# 質 疑 ・ 回 答 書

令和2年4月28日

発注番号	02TA-1	件 名	総合体育館空調設備（エアハンドリングユニット他）更新工事
No.	質 疑 事 項		回 答
1	<p>図面 No.M-03 特記仕様書(2)インサート及びアンカーで機器及び配管・ダクト工事におけるあと施工アンカーの探査及び試験に関しては記載されておられません。打設前探査はレーダによる探査とし、打設後の引張強度試験も行うと考えて宜しいでしょうか。</p>		<p>施工アンカーの試験については、公共建築設備工事標準図（機械設備工事編）平成31年版の施工19によります。</p> <p>また、打設後の引張強度試験は基本的には必要としますが施工場所については、監督員と協議が必要です。</p>
2	<p>図面 No.M-07 改修機器表・1階各部詳細図でコンパクト型空気調和機 ACU-2 の加湿器は気化式とありますが、制御機器に加湿用電動ボール弁が記載されておられません。気化式加湿装置に付属されていると考えて宜しいでしょうか。</p>		<p>付属されています。</p>
3	<p>図面 No.M-07 改修機器表・1階各部詳細図でスプリンクラーヘッド×1の取り外し・再取り付けがありますが、火災警報等の解除・開始は体育館担当職員にて行なってもらえると考えると宜しいでしょうか。</p>		<p>受注者及び当室監督員ならびに体育館担当職員にて確認します。</p>
4	<p>図面 No.M-07,16 改修機器表・1階各部詳細図の ACU-2 制御でフィルターの差圧監視警報が記載されておられません。不要と考えると宜しいでしょうか</p>		<p>不要です。</p>
5	<p>図面 No.M-02,06,07 特記仕様書(1)の塗装で機械室内の塗装は行うとあります。1階 ACU-2 は物入に設置されておりますので、支持鋼材や制御配管の塗装は不要と考えると宜しいでしょうか。</p>		<p>物入に設置されていますので、塗装は不要です。</p>
6	<p>図面 No.M-02～04 室内及び屋外の温湿度設計条件をご指示ください。</p>		<p>屋内については、冬期温度 22℃、湿度 40% 夏期温度 26℃、湿度 50%です。</p> <p>屋外については、冬期温度 1.3℃、湿度 49% 夏期温度 34.6℃、湿度 54%です。</p>

No.		
矩計図 1		
DATE	CHECKED BY.	SCALE
		1/100
枚方市都市整備部施設整備室

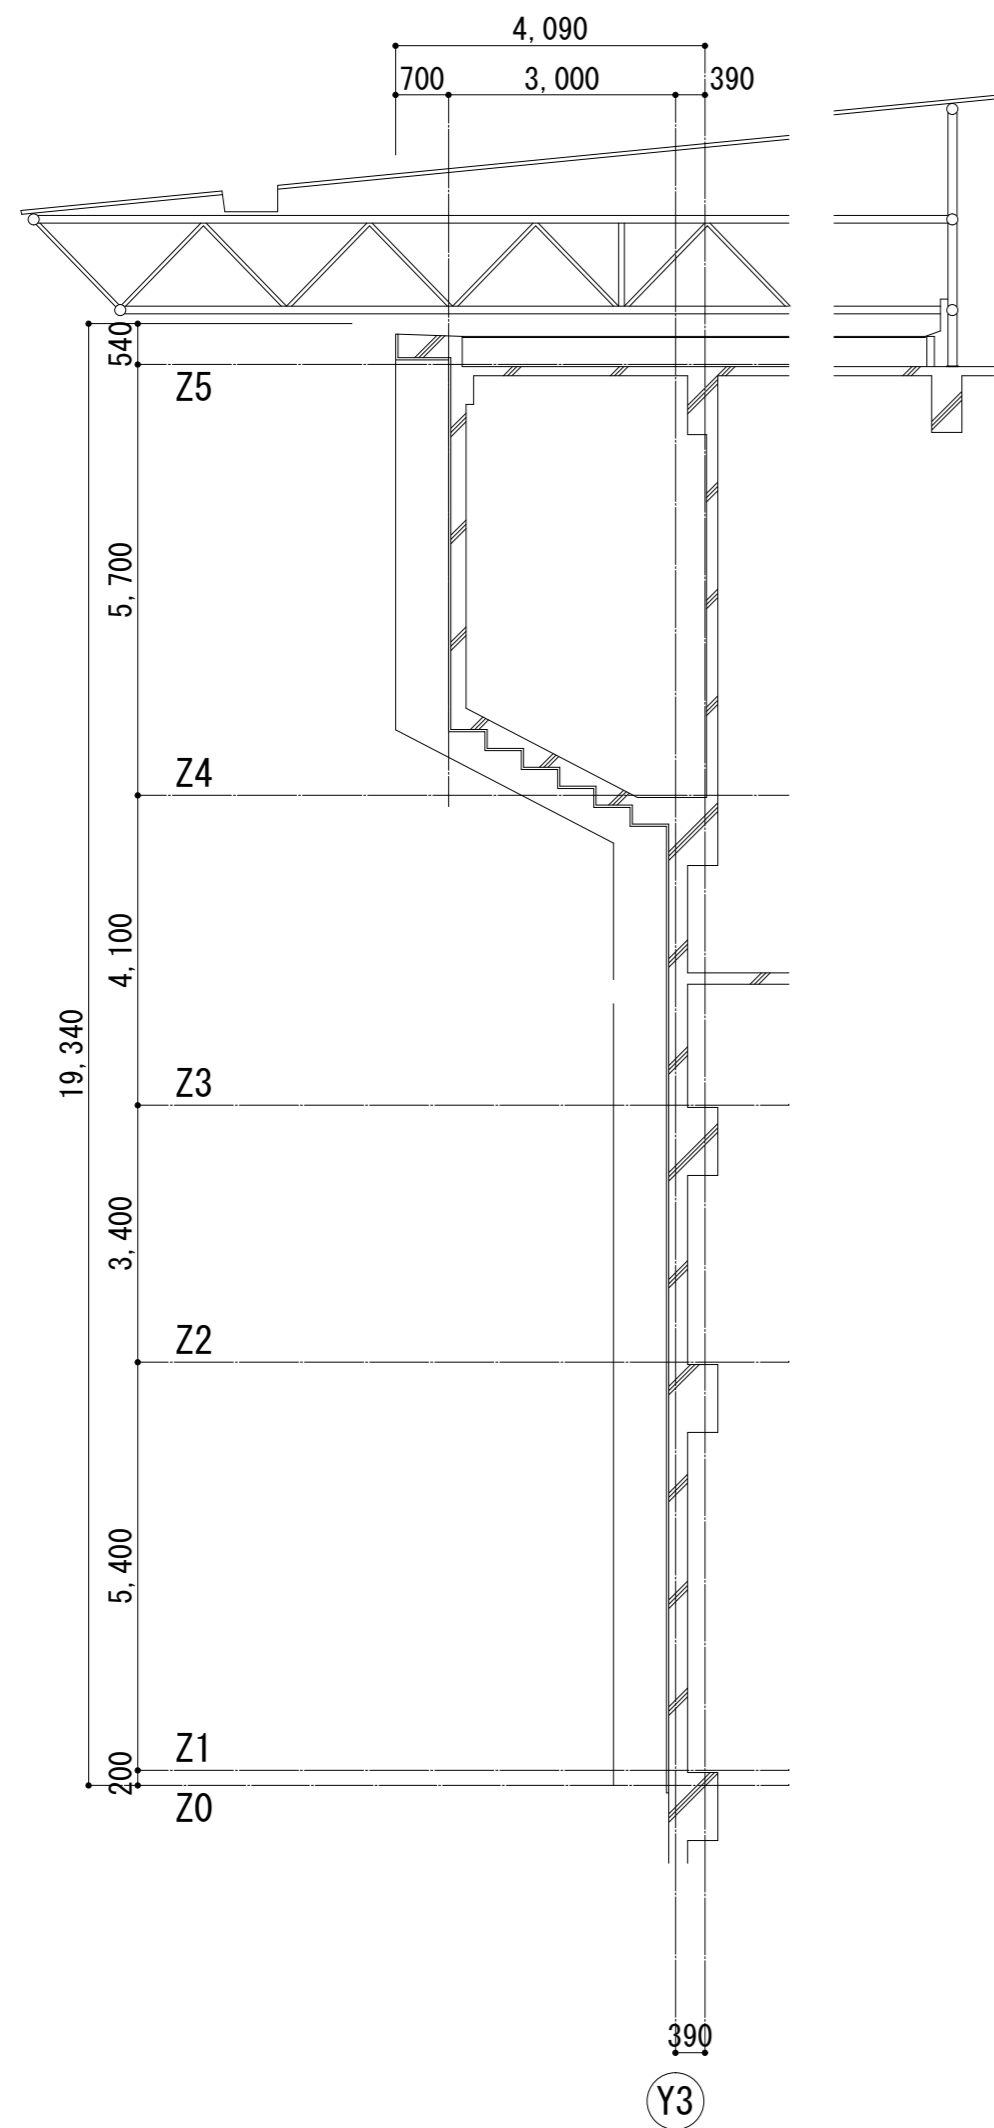
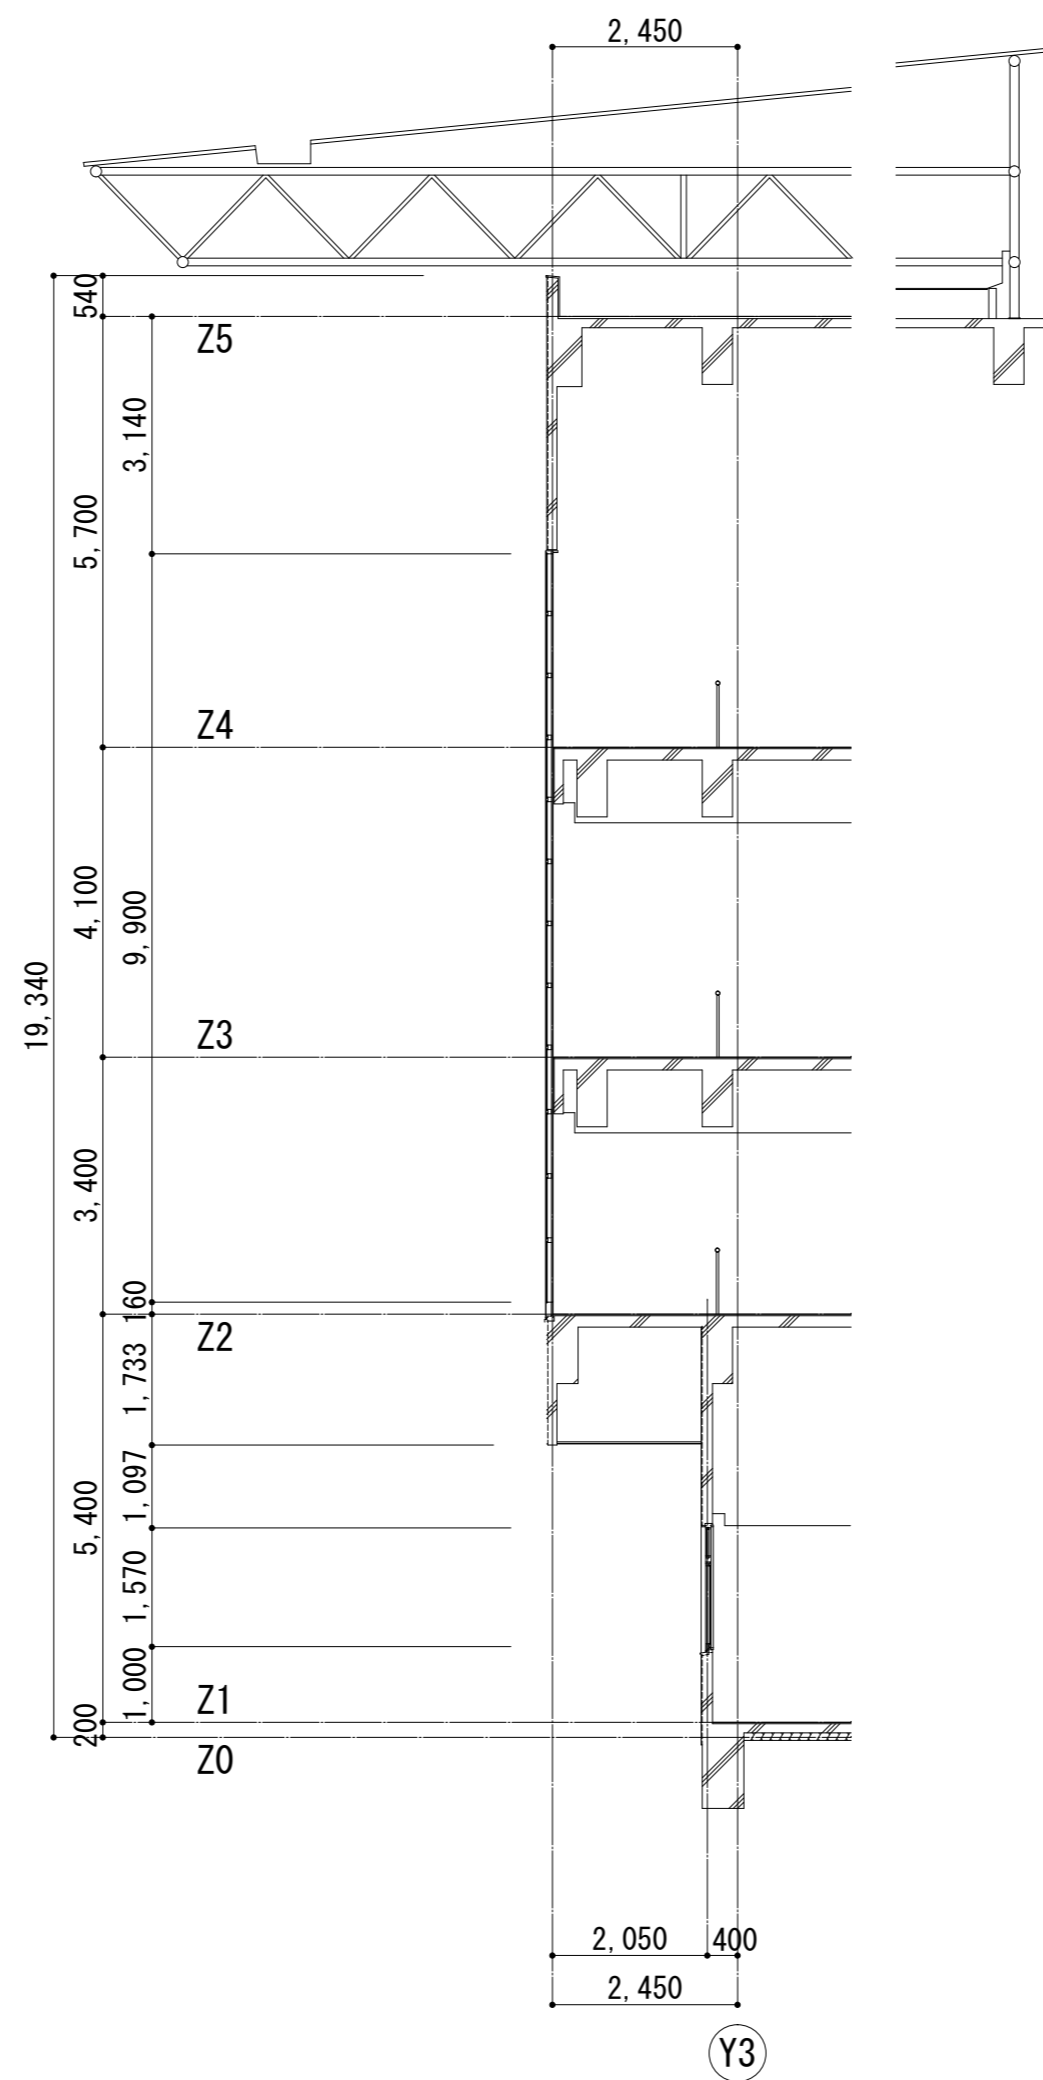
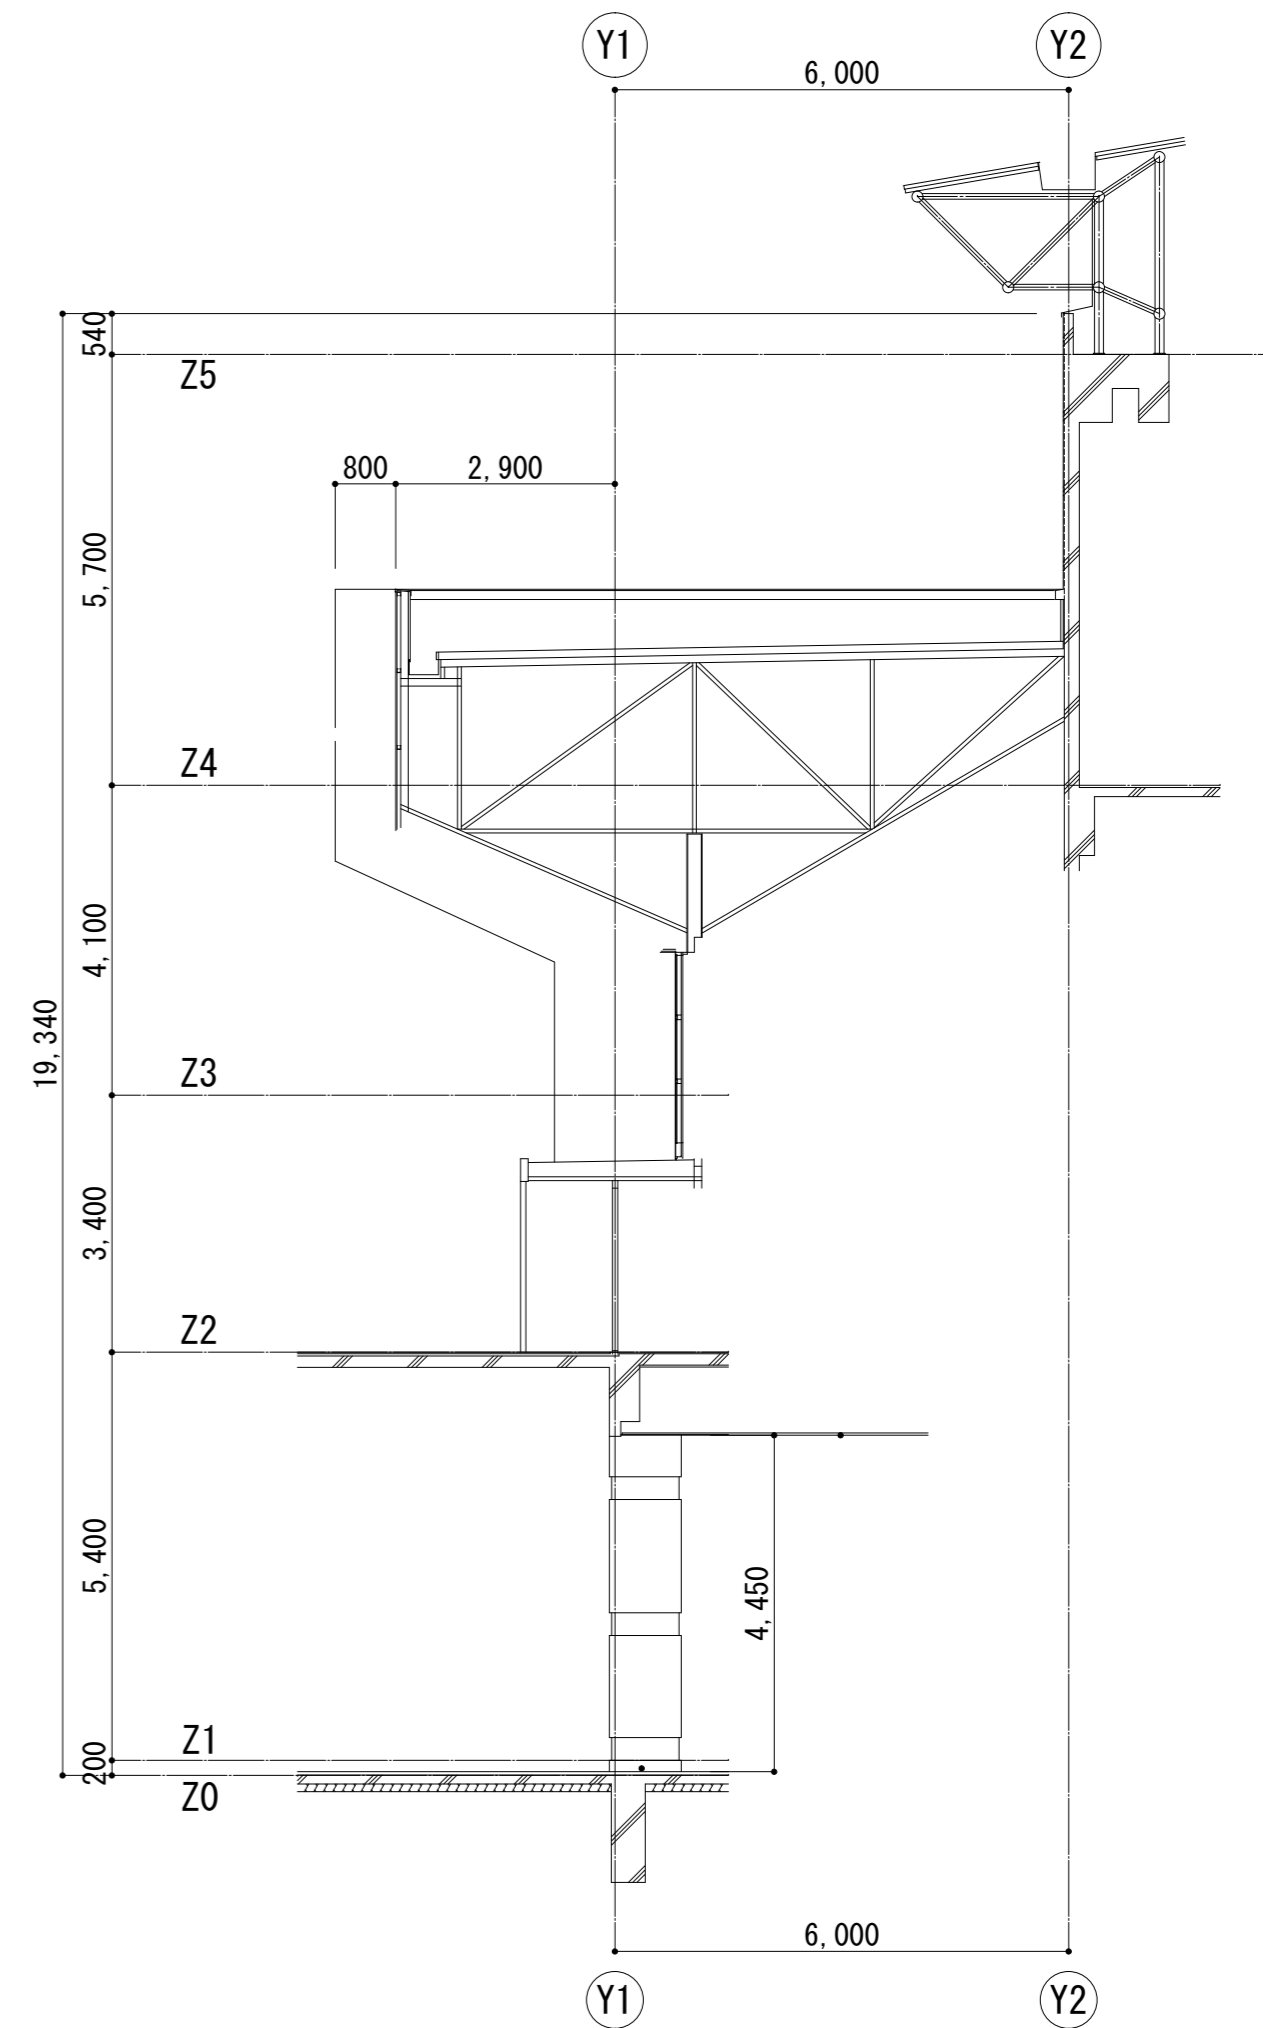
14	図面 No. M-25, 28 2階動力設備盤結線図で ACU-1 の主幹器具は ※既設のまま とあります。1階 ACU の既設 MCCB10AT は ELCB3P30AT に取り替えますが、2階 ACU-1 の ELCB は配線ともそのまま流用すると考えて宜しいでしょうか。	よろしいです。 ただし、納入する空調機器の仕様を確認し、必要であれば適合する遮断器及び配線へ取替えるものとします。
15	図面 No. M-05 体育館各階の階高がわかる 矩計図があればご提示ください。	別添の矩形図 1、矩形図 2 になります。
16	M-05 図に於いてラフタークレーンが設置されていますが X1 通りの ACU-1 の搬入は本設 EV を使用できると考えて宜しいでしょうか。	機器の大きさにもよりますが、休館日であれば EV の使用は可能です。 使用する場合は、協議を要します。
17	M-05 図に於いて X10 通りの ACU-1 の搬入は M-13 図の外壁開口から分割で搬入出来ると考えて宜しいでしょうか。	よろしいです。 ただし、納入する空調機器の仕様を確認した上での判断とします。
18	M-07 図に於いて ACU-2 系統の冷温水及び加湿給水に系統バルブがあり容易に水抜き、水張りが出来ると考えて宜しいでしょうか。	よろしいです。
19	M-07 図に於いて ACU-2 の吊り金物については補強をすることとありますがどの様な補強が必要かご指示ください。	振れ止め対策が必要です。
20	M-07 図に於いて FJ の表記がありませんが必要と考えると宜しいでしょうか。	必要です。
21	M-12, 13 図に於いて温度計、圧力計の表記がありませんが必要と考えると宜しいでしょうか。	必要です。
22	M-12 図に於いて ACU-1 の機器表に防雨仕様とありますがどの様な構造が必要かご指示ください。また分割搬入は何分割と考えると宜しいでしょうか。	防雨仕様であるため屋外仕様を示します。 また、搬入方法等は、納入メーカーによる最適な分割搬入としてください。
